原子力発電所の新規制基準適合性審査等の状況

令和6年4月3日
原子力規制庁

日本原子力発電(株)敦賀発電所2号炉設置変更許可申請(本体施設)に係る審査状況【令和6年4月2日時点】

破碎部の活動を示す痕跡の確認結果 H24-D1-1 深度46.30~46.45m(鉱物脈の確認)

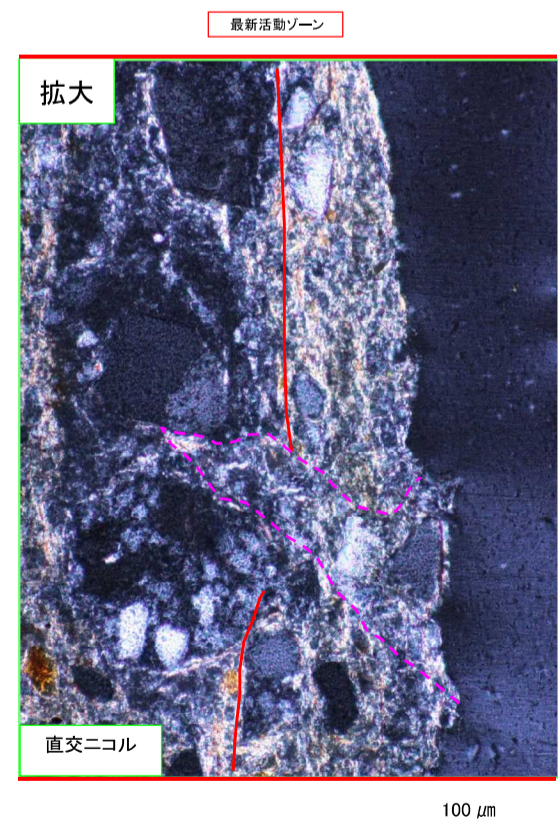
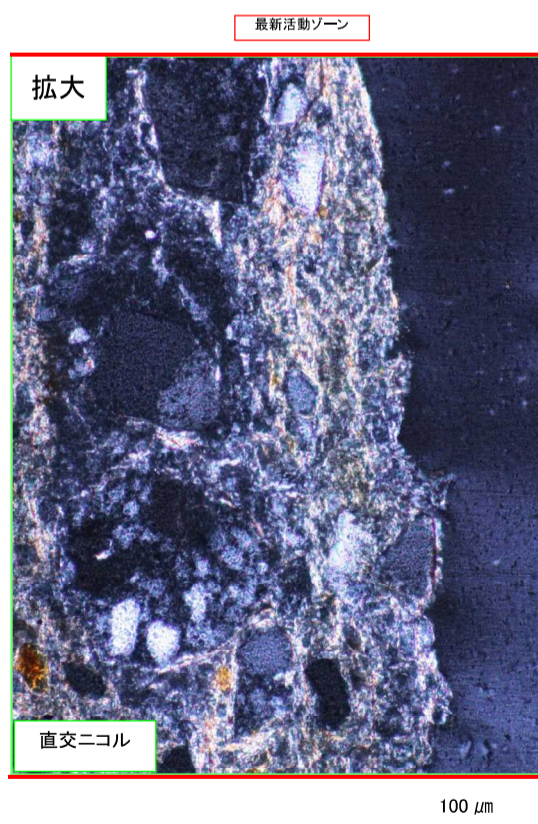
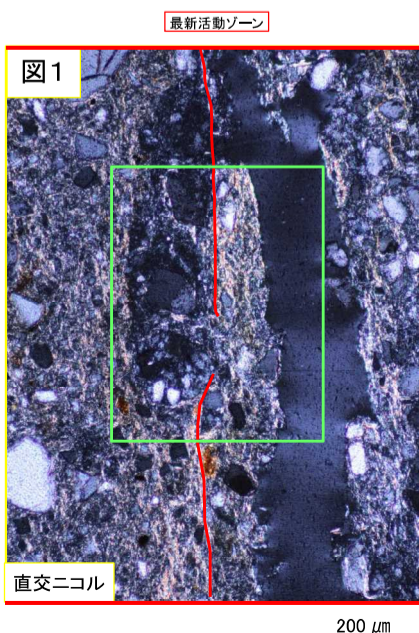
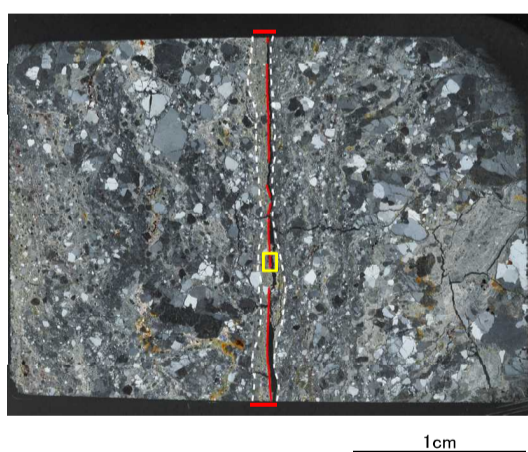
- 長石類のEPMA分析（斜長石の曹長石化）については、検討対象としている断層の破碎部やその近傍で行われておらず、母岩等で分析したものであるため、分析位置が適切でないこと、また、変質の程度が弱い試料（新鮮岩）でも曹長石が比較的多く認められており、曹長石が検討対象としている断層の破碎部やその近傍だけで認められていることが確認できていないこと。
- ・ なお、最新活動面と鉱物脈との切り合い関係に関し、検討対象としている断層の破碎部について、いずれも最新活動面、鉱物脈が不明瞭であり、最新活動面と鉱物脈との切り合い関係が明確に確認できないことを併せて指摘した。

②なお、最新活動面と鉱物脈との切り合い関係に関し、審査チームからは、検討対象としている断層の破碎部について、いずれも最新活動面、鉱物脈が不明瞭であり、最新活動面と鉱物脈との切り合い関係が明確に確認できないことを併せて指摘した。

事業者からは、上記2点について検討する旨回答があった。
